Modulo per la presentazione delle osservazioni per i piani/programmi/progetti sottoposti a procedimenti di valutazione ambientale di competenza statale

ID: Codice procedura13034

“Progetto di un nuovo parco eolico, denominato "Energia Sorano", costituito da n.8 aerogeneratori, ciascuno di potenza nominale pari a 6,2 MW, per una potenza complessiva di 43,4 MW da realizzarsi nel comune di Sorano (GR) e relative opere di connessione”

Immagine 1. Cumulo di una parte di impianti eolici, fotovoltaici e geotermici industriali in progettazione ed esistenti intorno all'eolico industriale "Energia Sorano".

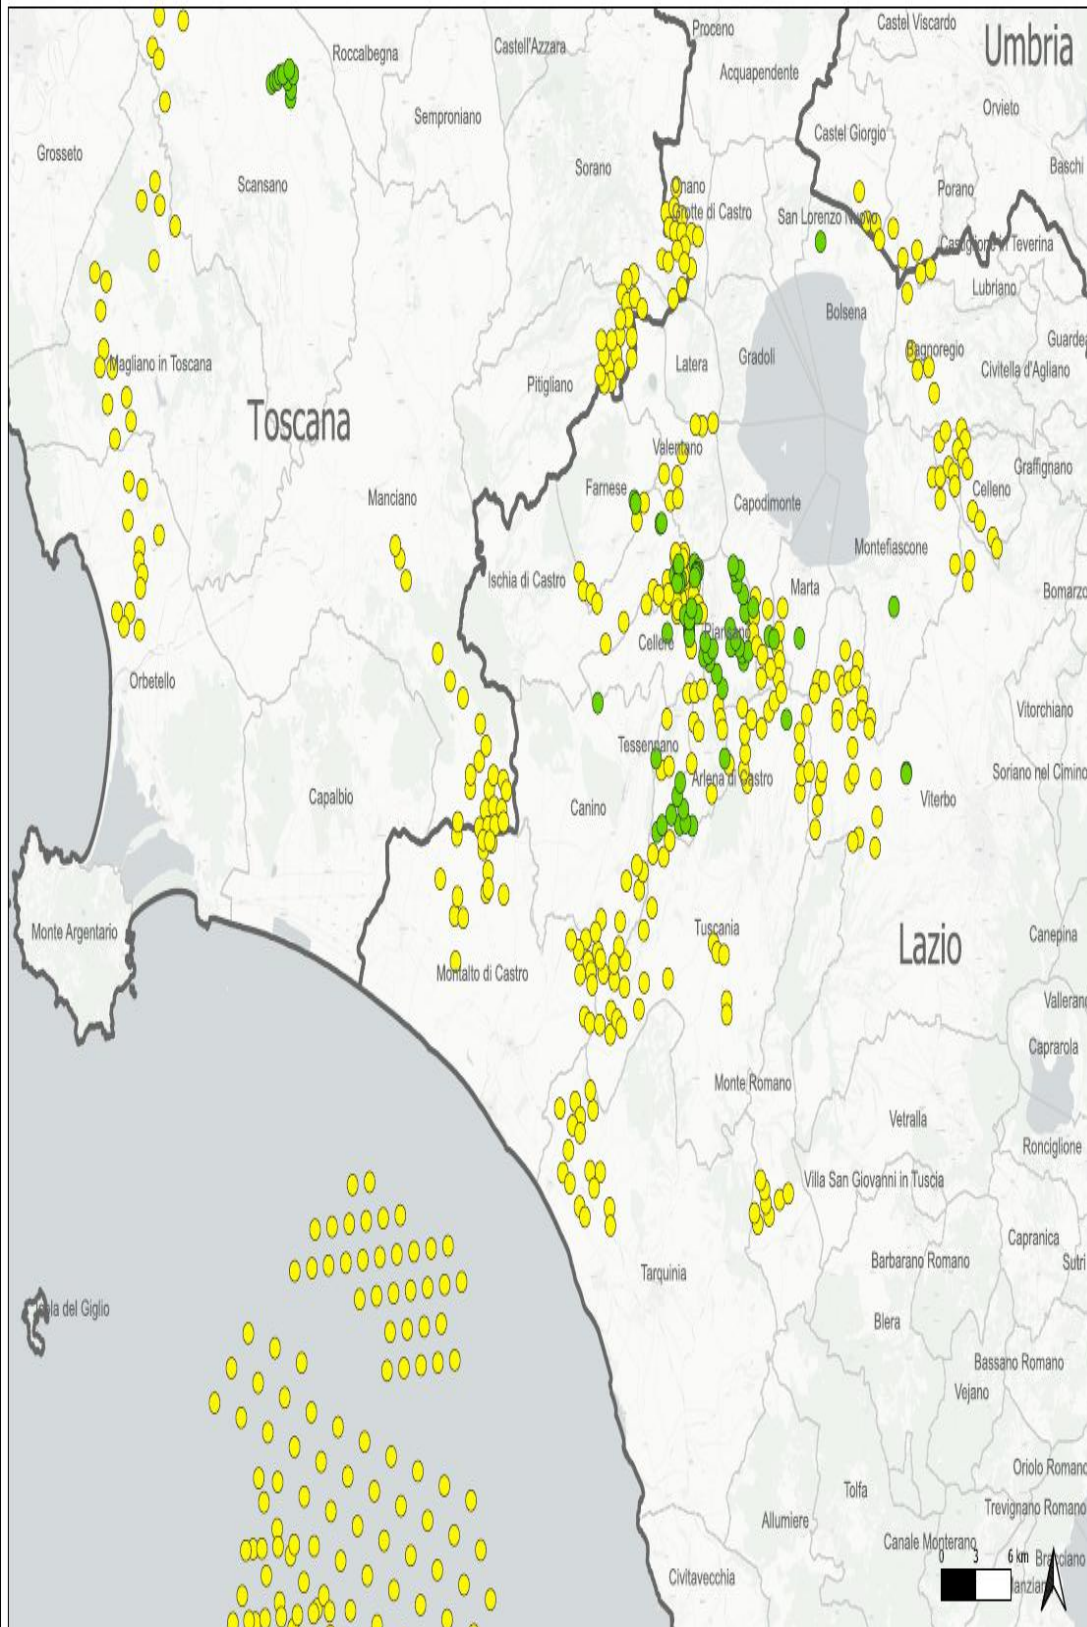
Tornando alle Linee guida, l'allegato IV dedica il paragrafo 3 agli impatti visivi e quelli sui Beni Culturali, Paesaggistici, Naturalistici e Culturali, ecc. Viene detto che la valutazione dell'impatto visivo dovrà essere effettuata tenendo conto "degli **elementi caratterizzanti e qualificanti il paesaggio**, effettuata alle **diverse scale di studio (vasta, intermedia e di dettaglio...**". Le analisi debbono non solo definire l'area di visibilità dell'impianto eolico industriale, **ma**

anche il modo in cui l'impianto viene percepito all'interno del bacino visivo. Le analisi visive debbono inoltre tener in opportuna considerazione **gli effetti cumulativi derivanti dalla presenza di più impianti**". Nella Relazione Paesaggistica e nello Studio di Impatto Ambientale prodotte dalla proponente non vengono nemmeno citati gli impianti eolici in progetto al MASE, del territorio di Pitigliano "Pian di Morrano-La Rotta" del Gruppo *Visconti-Pitigliano s.r.l.* con 14 aerogeneratori e potenza di 72,6 MW) e soprattutto non viene citato un altro impianto eolico industriale denominato **"Pitigliano" e ubicato nei comuni di Pitigliano (GR) e Sorano (GR) costituito da 20 (venti) aerogeneratori di potenza nominale 7,0 MW per un totale di 140,0 MW di cui otto aerogeneratori ricadono nel territorio del Comune di Sorano.** Ad oggi nei territori di Pitigliano, Sorano e in quello limitrofo potenzialmente potrebbero essere insediati 40 aerogeneratori alti 200 metri e larghi 170. Oltre a questi sul territorio della "Città del Tufo" (Sorano, Sovana e Pitigliano) e in particolare su Sorano impatterebbe anche l'impianto eolico "Montarzo" di Onano con 13 aerogeneratori con le dimensioni ricordate, l'altro eolico industriale nel territorio di Valentano con sette aerogeneratori (stesse dimensioni), gli impianti di Farnese con un minieolico di 3 Torri alte 60 metri già installate in località Poggio del Crognolo e l'impianto eolico industriale "Vallerosa" (7 aerogeneratori alti 200 metri e larghi 158 metri) in procedura VIA presso la Regione Lazio.. Quindi è stata effettuata una valutazione del potenziale impatto visivo e cumulativo non veritiera a dispetto di quanto affermato dalla proponente che sostiene di aver preso in considerazione uno spazio di 10,3 km intorno al suo impianto.

Analisi delle Pale Eoliche in Progetto ed Esistenti

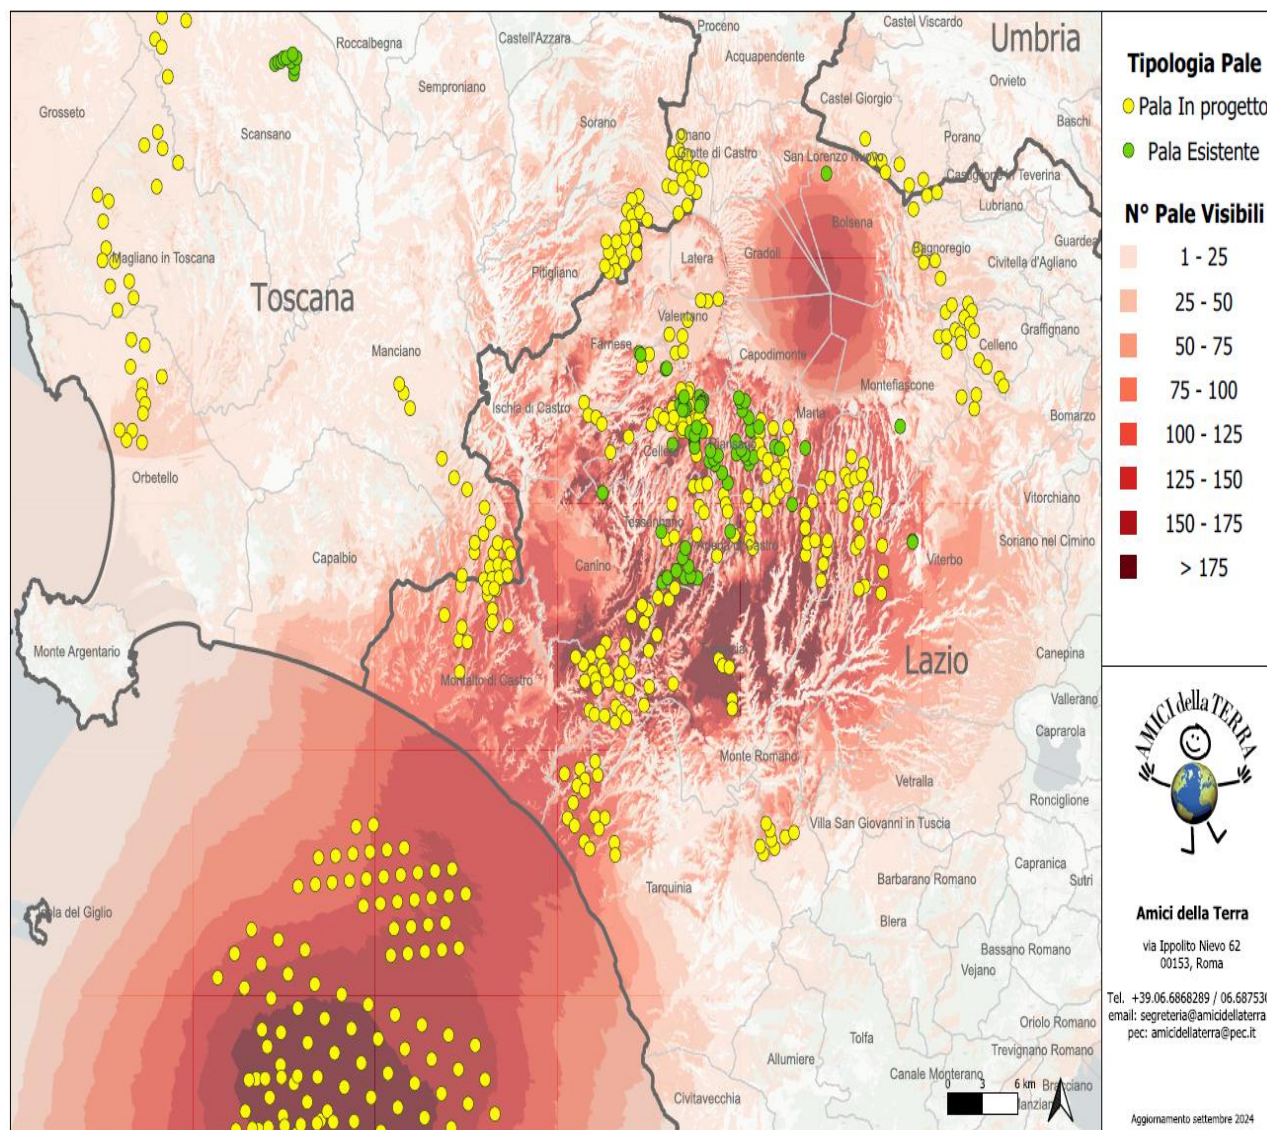
In questa elaborazione sono visibili **621** pale, di cui **540** in progetto e **79** esistenti. Del totale, **7** ricadono in Umbria, **92** in Toscana e **522** nel Lazio.

Le **540** pale in progetto sono suddivise in **42** progetti, **1** in Umbria, **8** in Toscana e **33** nel Lazio.

Delle **218** pale off-shore previste al largo di Tarquinia, solamente **92** sono visibili in questa elaborazione. Le restanti sono poco più a Sud.

Cartografia della Rete Ecologica Natura 2000 tratta dall' "Ambito 20 Bassa Maremma e ripiani tufacei" del PIT Toscana.

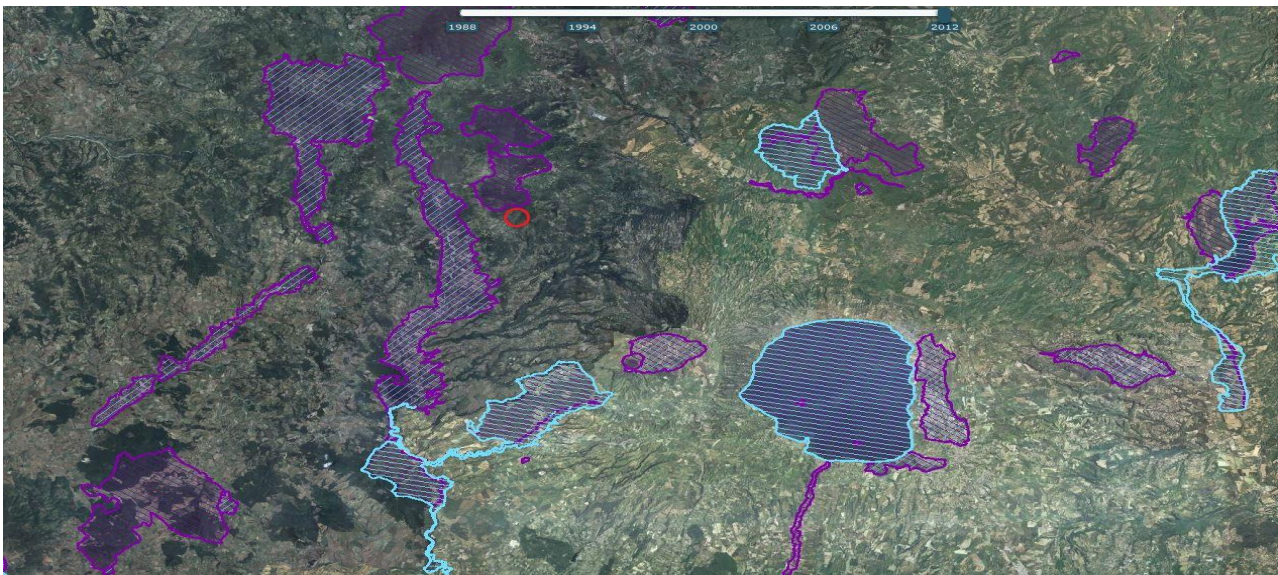
Dalla cartografia estratta dal PIT della Regione Toscana, Ambito 20 "Bassa Maremma e ripiani tufacei" riprodotta nella pagine seguente, si evince chiaramente che l'impianto eolico Energia Sorano è fortemente in pattante sulla Rete Ecologica europea "Natura 2000" senza contare che oltre ai siti e ai corridoi ecologici regionali si verrebbe a trovare anche ad interferire pesantemente con la direttrice di connettività ecologica interregionale che vede interessate le ZPS nonchè IBA di Selva del Lamone e Monti di Castro e il Lago di Bolsena, la Zps Caldera di Latera ed altri. Impatti che verrebbero aumentati dalla notevole taglia degli aerogeneratori progettati inoltre ad un'altitudine di 830-950 metri.

Il cerchio blu nell'immagine indica la zona in cui ricadrebbe l'impianto eolico industriale "Energia Sorano".

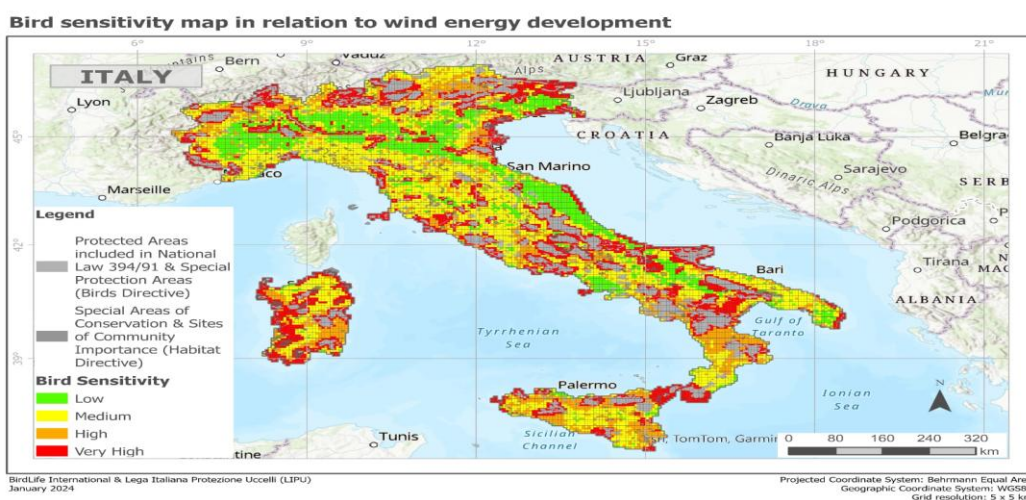
La mappa elaborata dalla LIPU di cui si riproduce anche un particolare è a ulteriore autorevole riprova che l'assenza di interferenze con i siti della Rete Natura 2000 sostenuta dalla proponente è profondamente errata. Infatti dal particolare della mappa, riportato qui sotto, se confrontato con i colori della legenda della mappa completa si evince facilmente che la zona in cui si verrebbe ad insediare l'impianto industriale è a media (giallo), alta (arancione) e veramente alta sensibilità (rosso) per l'avifauna.

OSSERVAZIONE 9. Vincolo idrogeologico.

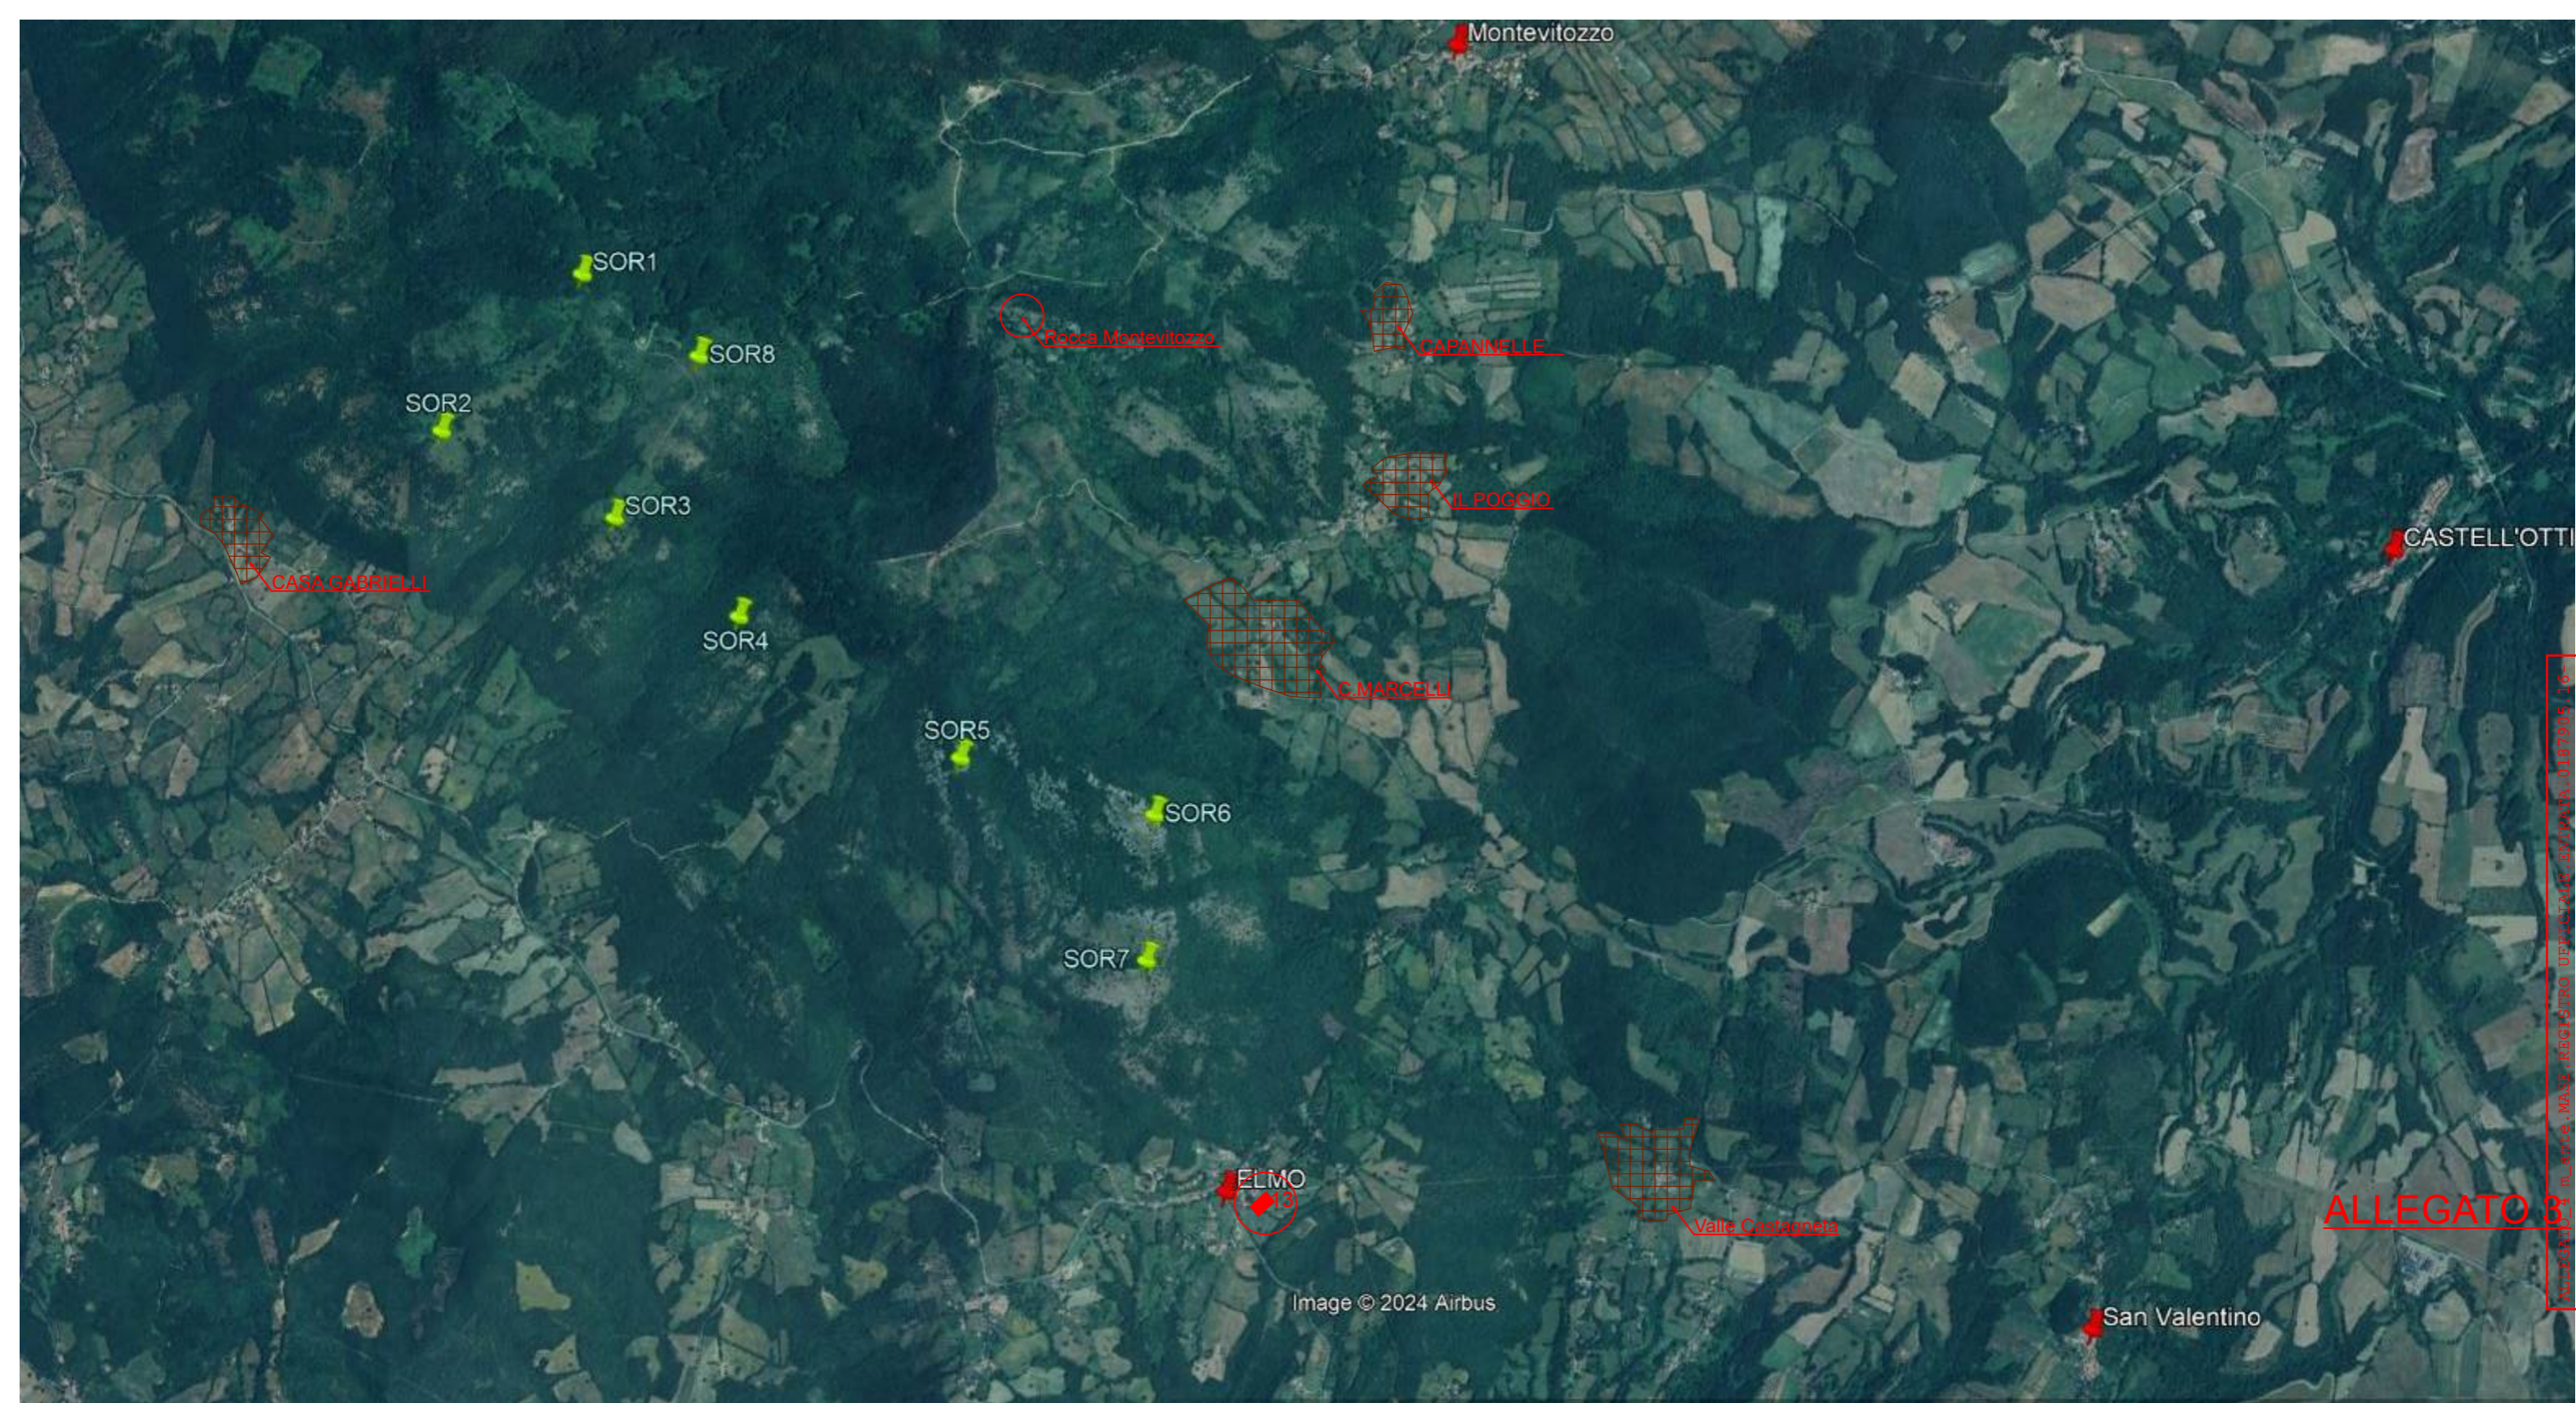
Il progetto insiste su un'area vincolata dal 1923 per protezione idrogeologica, con rischi legati a interventi sul terreno come disboscamenti e scavi.

Gran parte delle opere in progetto cade in area riconosciuta a protezione idrogeologica sin dall'R.D. 3267 del 1923, confermata come area boscata nel 2016 e con DCR 93/2018 con conseguente vincolo idrogeologico. Il Vincolo idrogeologico sottopone a tutela le aree territoriali che per effetto di interventi quali, ad esempio, disboscamenti o movimenti di terreno, scavi per plinti, allargamenti dei tratturi possono, con danno pubblico subire denudazioni, perdere la stabilità o turbare il regime delle acque).

Si vuole inoltre evidenziare che l'area è ricca di doline puntuali e areali (dati cartografia Geoscopia) che potenzialmente possono costituire un rischio per la sicurezza del cantiere e della struttura quando fosse operativa.
